**Seisukohtade väljastamine Nabala mõis ja
Mõisatalu detailplaneeringu koostamiseks ja
KSH hindamise algatamata jätmise eelnõule**

Olete taotlenud seisukohti Kiili vald Nabala küla Nabala mõis ja Mõisatalu detailplaneeringu (katastritunnus 30401:003:0240 ja 30401:003:0021 edaspidi planeering) algatamise, lähteülesande kinnitamise ja KSH hindamise algatamata jätmise eelnõule.

Planeeringu eesmärgiks on Nabala külas Nabala mõis ja Mõisatalu kinnistute ehitusõiguse määramine. Detailplaneeringuga olemasolevaid kinnistu piire ei muudeta.

Joonis 1. Riigitee nr 11151 Tõdva-Nabala tee km 8,77

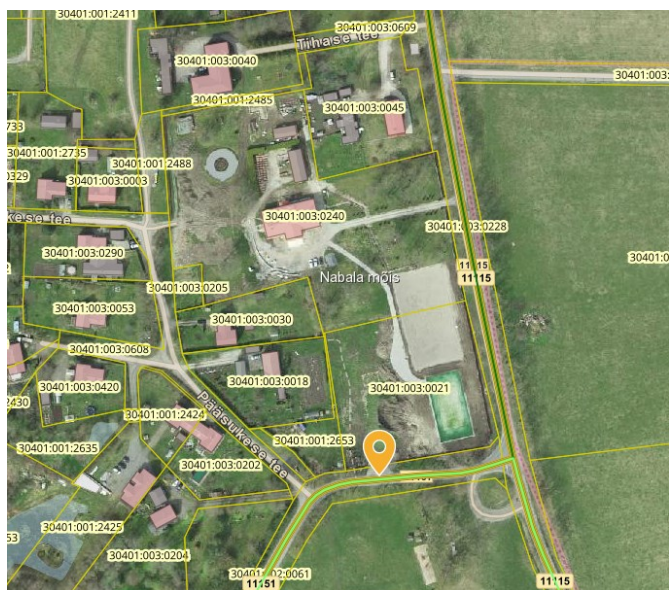
1. Juurdepääsuna tuleb kasutada olemasolevaid ristumiskohti riigitee nr 11115 km 13,39 ja km 13,53. Lisatud eskiisi kohaselt on kavandatud juurdepääs riigitee nr 11151 km 8,77 (joonis 1). Oleme väljastanud nõuded riigitee nr 11151 Tõdva - Nabala tee Mõisatalu kinnistu juurdepääsutee ristumiskoha ehitamiseks km 8,77 09.10.2024 nr 7.1-1/24/12876-4. Palume planeeringu joonisel märkida riigitee nr 11151 km 8,77 ristmik seadustatavana. Palume arvestada, et detailplaneeringu kooskõlastamise eelduseks on, et meiega on sõlmitud ristmiku ehitamise leping põhiprojekti alusel.
